資料4-1 「ツバクロ発生土置き場について」の 環境影響評価に関する静岡市の考え方

静岡市
令和5年12月4日

ツバクロ発生土置き場の盛土が環境に及ぼす影響についての静岡市の見解のまとめ方(総括表)

図6 盛土のり尻詳細図

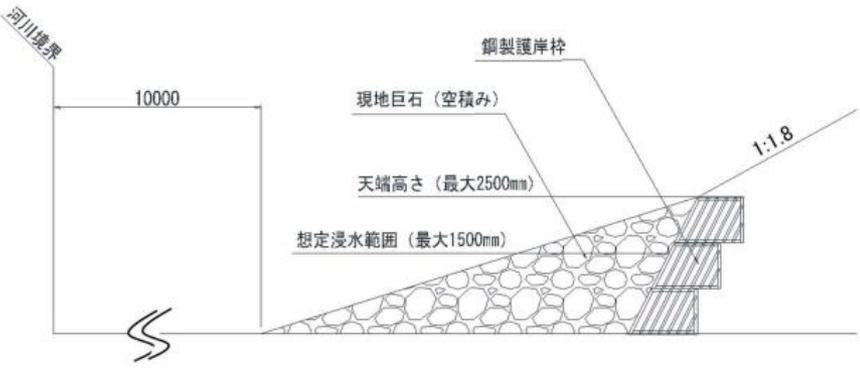
(静岡市の評価)

別途議論

土石流により発生土置き場の一部が侵食され、盛土の土砂流出が起きたと仮定した場合の影響検討も実施した。

その結果、発生土置き場全体の安定に影響はなく、適切に修繕を行うことで機能上、影響を生じないことを確認した。

図 37 発生土置き場付近の最大水位

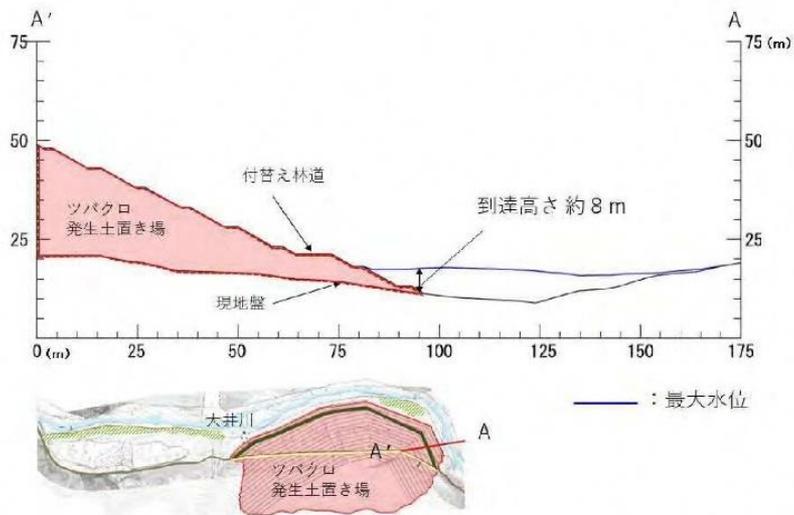
5-1-1のとおり、榎島には影響がないことが確認されたが、土石流によって、ツバクロ発生土置き場端部から最大8mの高さまで水位が上昇する結果が確認された。そこで、土石流により発生土置き場の一部が侵食され、盛土の土砂流出が起きたと仮定した場合の影響検討を実施した。

図 42 榎島ロッヂ付近での最大水深予測結果(置き場周辺の浸食考慮)

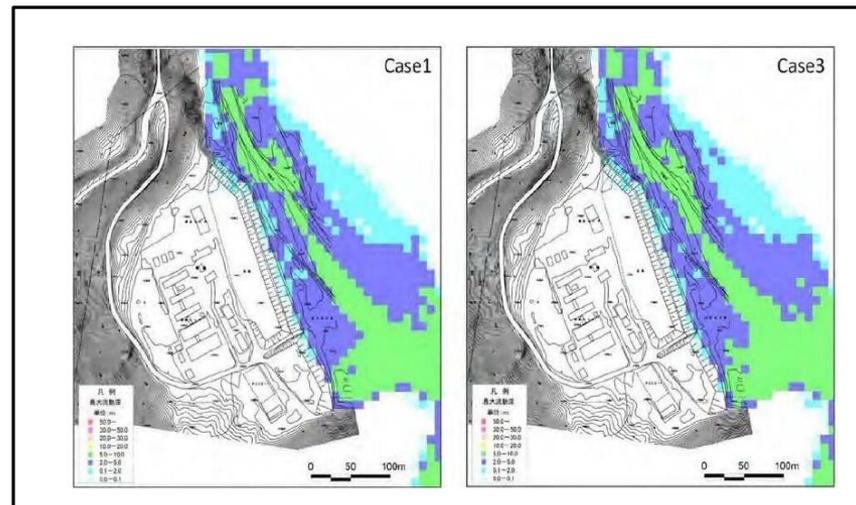
発生土置き場周辺からの土砂は、流体が土砂を押し流そうとする力(掃流力)によって下流に運搬される。運搬可能な土砂量は掃流力の大きさによって決まる。運搬可能土砂量を掃流砂量式により算出した結果、運搬可能な土砂量は、約6.6万 m^3 と算定され、全てがツバクロ発生土置き場から浸食される訳ではないため、発生土置き場の安定に影響がなく、適切に修繕を行うことで機能上、影響を生じないことを確認した。

また、浸食された土砂の量を入力し、5-1-1のシミュレーションを行ったところ、榎島ロッヂ付近についてもツバクロ発生土置き場の有無による影響の違いはほとんど見られない予測結果となっている。

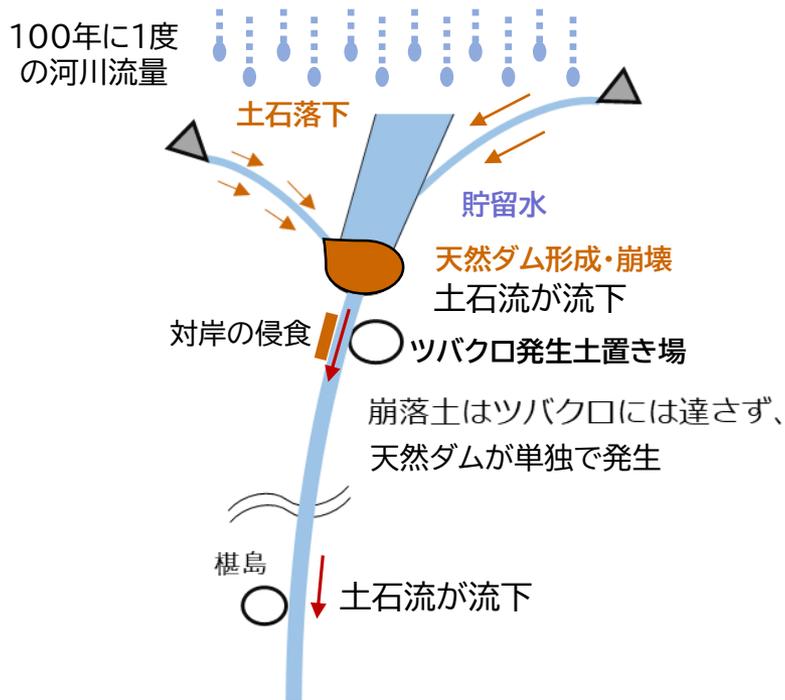
65mの高さで斜面に腹付けする大規模盛土であるため、崩壊した場合は影響が大きい

- ・円弧すべり法による安定解析及びFEM（有限要素法）を用いた動的解析（レベル2地震動で解析）により安定性を確認

別途議論
